Заявка 544512 · эскиз №2 — КАК НАРИСОВАНО (все надписи сохранены)
Геометрия по подписям; положение мебели — по рисунку (оценка). Тёмно-синие точки — «САМ» (камеры).

# Экспертная проверка эскиза №2 по Руководству Ozon (v.36)

Заявка 544512 · Шеверняево, Северная ул., 30

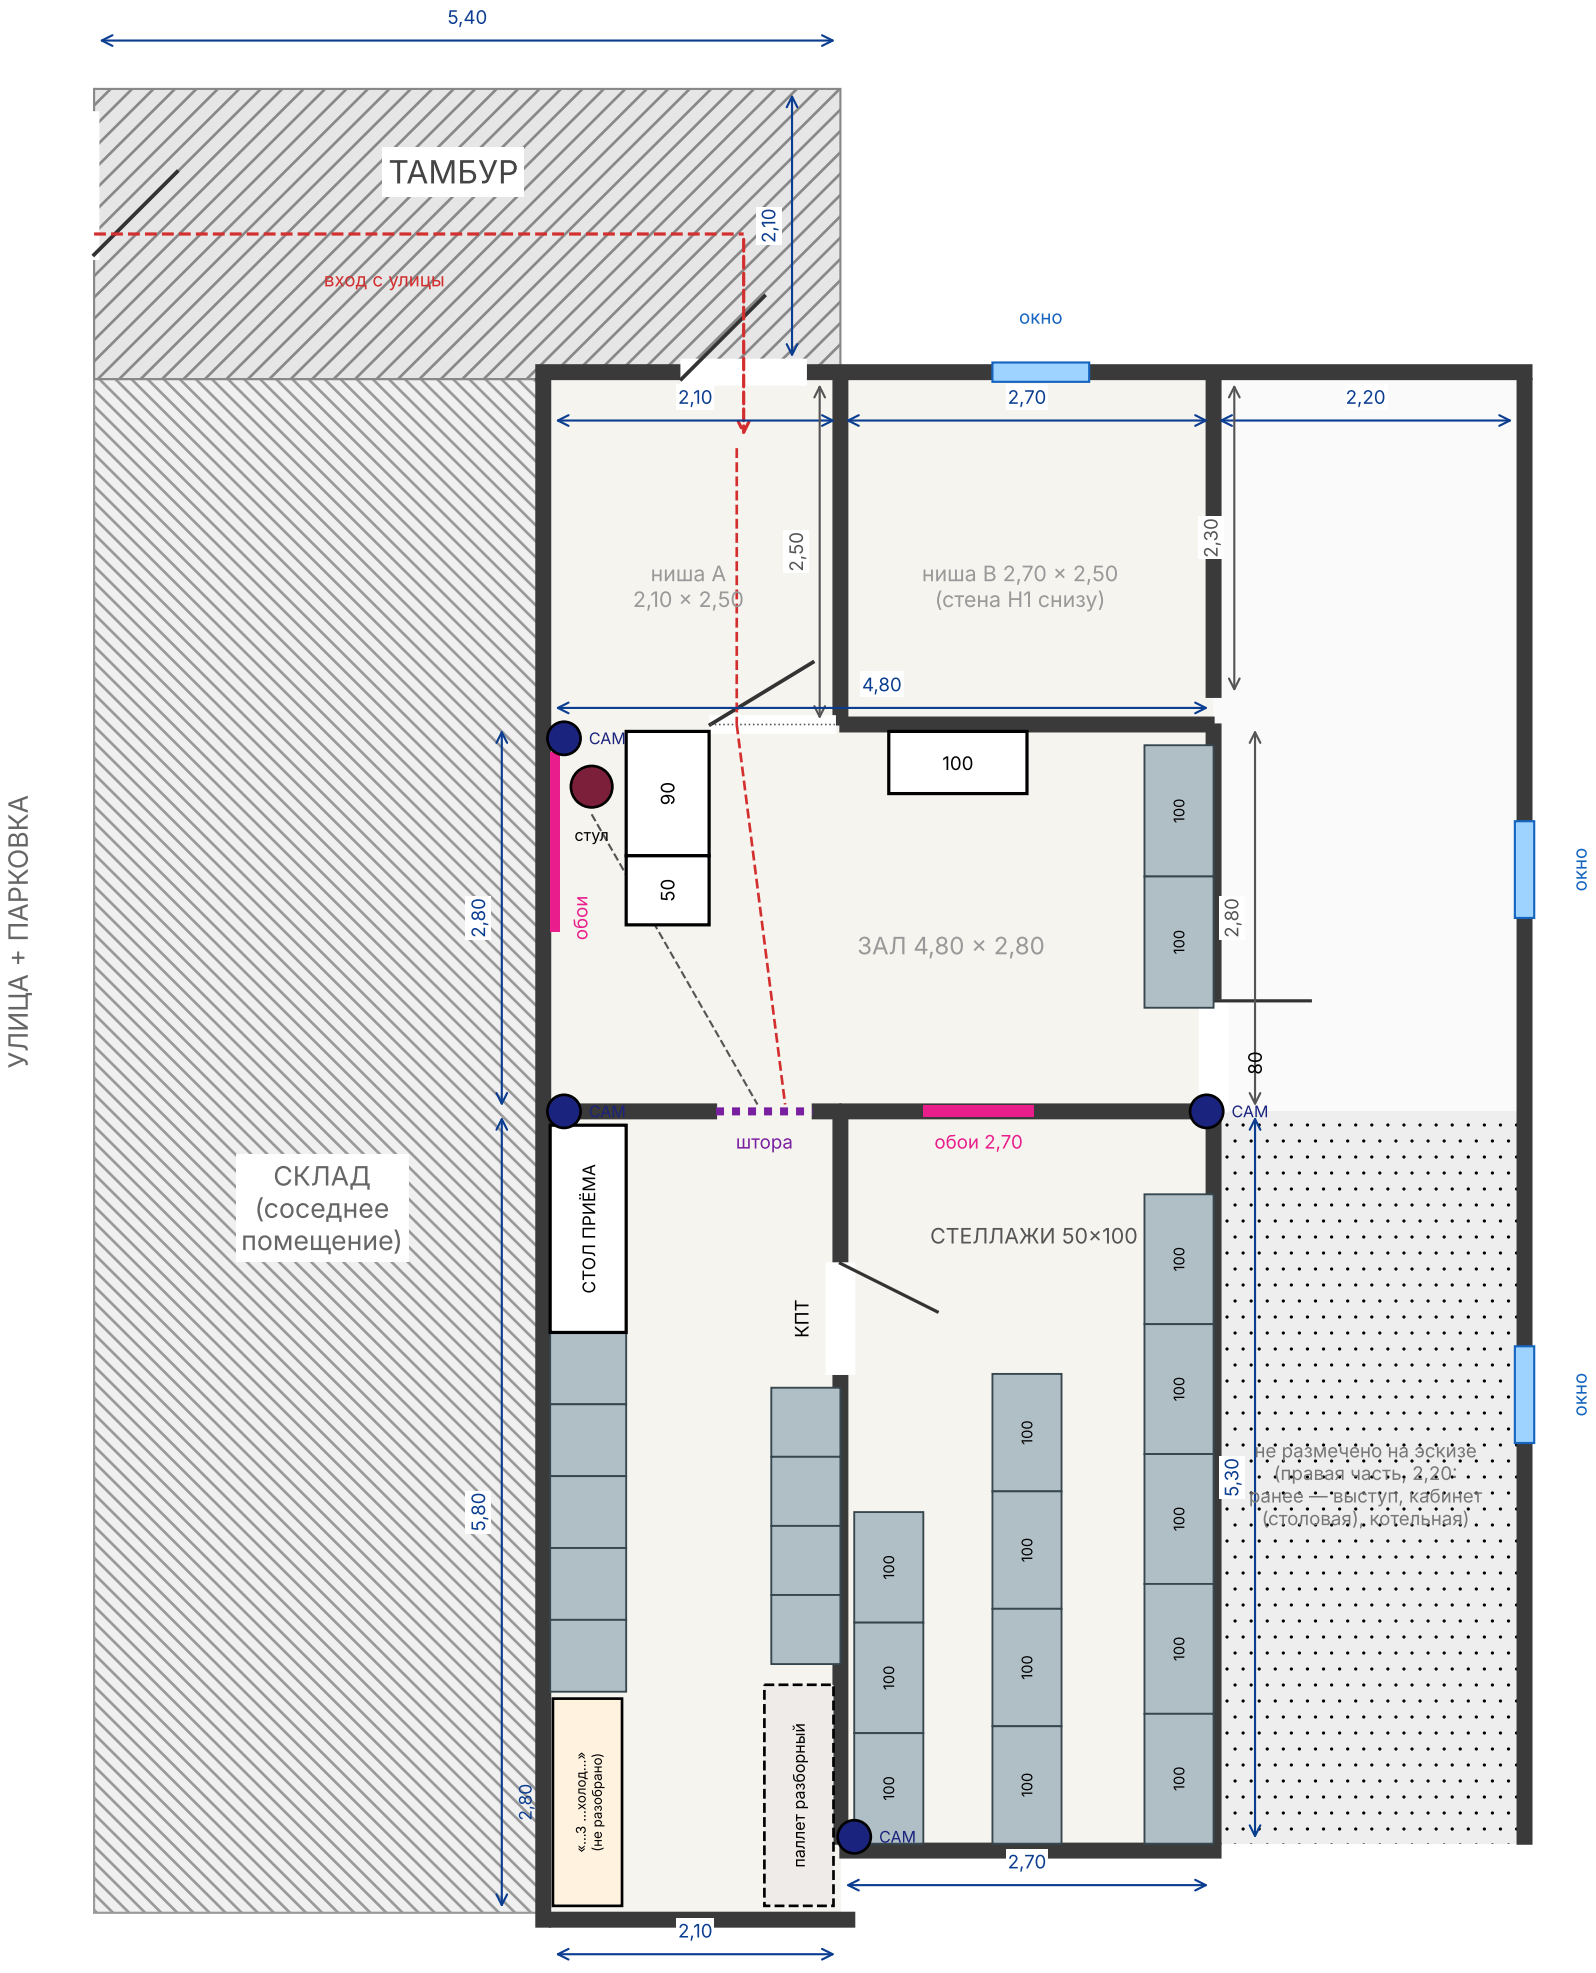
Не разобрано на эскизе: надпись у нижнего левого элемента («...3 ...холод...»), «КПТ» (так и оставил), «2,30» или «2,40» у правого простенка, что за «100» у стены Н1.

1. НЕТ ПРИМЕРОЧНЫХ. Нужно минимум 2 (комплект 2×1,22×1,2 м). Единственное подходящее место — ниша B (2,70 м ≥ 2,44 м):

Ozon допускает «примерочные в нише». Для этого стену H1 над нишей B нужно убрать, окно изнутри закрыть блоком.

2. СТОЙКА У ВХОДА. От двери H1 до стойки ≈ 0 м, нужно ≥ 1,5 м; очередь упирается в дверь и в зону решения (≥ 0,8 м).

3. ПРОХОД ОПЕРАТОРА 0,7 м (между левой стеной и стойкой) — нужно ≥ 0,9 м; позади оператора 0,9–1,2 м не выдержано.

4. ВХОД НА СКЛАД ЧЕРЕЗ ШТОРУ ≈ 0,7 м — нужно ≥ 0,9 м; лучше дверь, рядом с оператором. Нужна дверь и в стене H2.

5. ПРОХОДЫ В КАРМАНЕ 0,57–0,65 м (стеллажи 0,5 м слева, «остров» и справа) — нужно ≥ 1,0 м. Остров убрать или сузить.

6. КЛИЕНТСКАЯ ЗОНА: зал 13,4 м² < 17 м² (для формата M) / 20 м² (L). С нишей B — 20,2 м² ✓; с нишей A — 25,4 м².

7. Глубина стеллажей 0,5 м: рекомендовано 1000/1200×400 мм. Стеллажи товаров продавцов — отдельно, в зоне камеры.

8. Стеллажи 2×(0,5×1,0) в клиентском зале у правой стены уменьшают просторную зону — лучше убрать на склад.

9. Стол «100» у стены H1: нужен проход ≥ 0,9 м со всех сторон и розетка 220 В; в эскизе проход слева 0,6 м.
